**URGENT – Notification de sécurité produit**

**Systèmes Allura Xper**

**Le 7<sup>ème</sup> ou le 8<sup>ème</sup> moniteur fixé sur le plafonnier pour moniteurs est susceptible de se désolidariser**

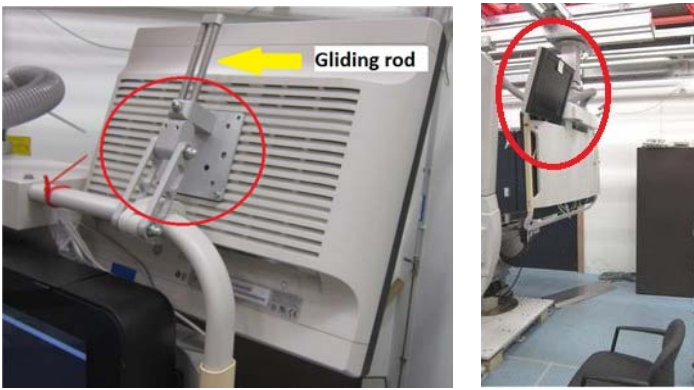
<p><b>Description du problème</b></p>	<p>Les moniteurs supplémentaires, appelés 7<sup>ème</sup> ou 8<sup>ème</sup> moniteurs, ou les 2 moniteurs supplémentaire au-dessus de grand écran peuvent se désolidariser du plafonnier et chuter lorsqu'ils sont montés sur le plafonnier pour moniteurs.</p> <p>Les deux petites vis de fixation permettant de fixer les deux tiges de glissement au bloc en aluminium du bras-support peuvent se desserrer à cause des vibrations et des forces exercées sur elles.</p> <p>Si les vis sont desserrées, la gravité peut maintenir les tiges en position. Cependant, si une force est exercée sur le moniteur et le pousse vers l'avant, celui-ci risque de basculer. Lorsque le moniteur a basculé, seuls ses câbles le retiennent. Si ces derniers ne retiennent plus le moniteur, celui-ci chutera au sol.</p> 
<p><b>Risques liés au problème</b></p>	<p>Si le problème décrit ci-dessus se produit, il pourrait entraîner des blessures pour le patient, l'utilisateur, l'intervenant ou le responsable technique qui pourraient nécessiter une intervention médicale.</p>

<b>Actions menées par Philips France Commercial</b>	<ul style="list-style-type: none"><li>• Tous les systèmes éventuellement concernés seront corrigés gratuitement.</li><li>• Un représentant Philips fixera les vis de fixation sur les systèmes concernés. Il sera ainsi impossible pour les vis de fixation de se desserrer à cause des vibrations et des forces exercées sur elles.</li><li>• Vous serez contacté par notre représentant Philips afin de planifier un rendez-vous pour effectuer l'action corrective nécessaire.</li></ul> <p>Cette action corrective est en cours de réalisation par les équipes Philips.</p>
<b>Informations complémentaires et Assistance Technique</b>	<p>Si vous avez besoin d'informations supplémentaires ou d'assistance technique concernant cette notification, veuillez contacter notre Pôle d'Assistance Clients au 0810.835.624. ou votre prestataire habituel si votre établissement est situé hors de la métropole.</p> <p><b>Les clients concernés par cette alerte vont recevoir un courrier de Philips</b></p>
